Vysvětlení zadávací dokumentace č. II.

Název veřejné zakázky:	„Přístavba Základní školy Ústavní, Hlivická 400/1, Praha 8 - Bohnice“
Druh zadávacího řízení:	Zjednodušené podlimitní řízení dle ust. § 53 ZZVZ
Typ zakázky:	Podlimitní veřejná zakázka na stavební práce
Evidenční číslo:	OVZ/2024/0025
Adresa profilu zadavatele:	https://ezak.praha8.cz/profile_display_419.html

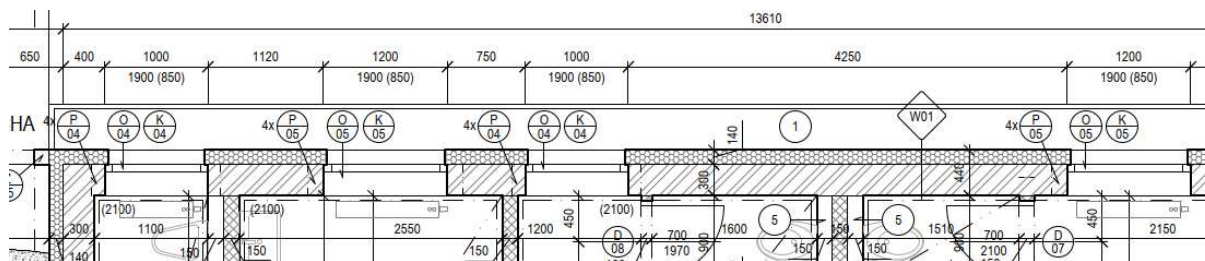
Prosíme o sdělení, ve které části školního areálu bude možné udělat zázemí staveniště včetně skládky materiálů?

Vše vysvětleno v rámci odpovědi na dotaz č. 10.
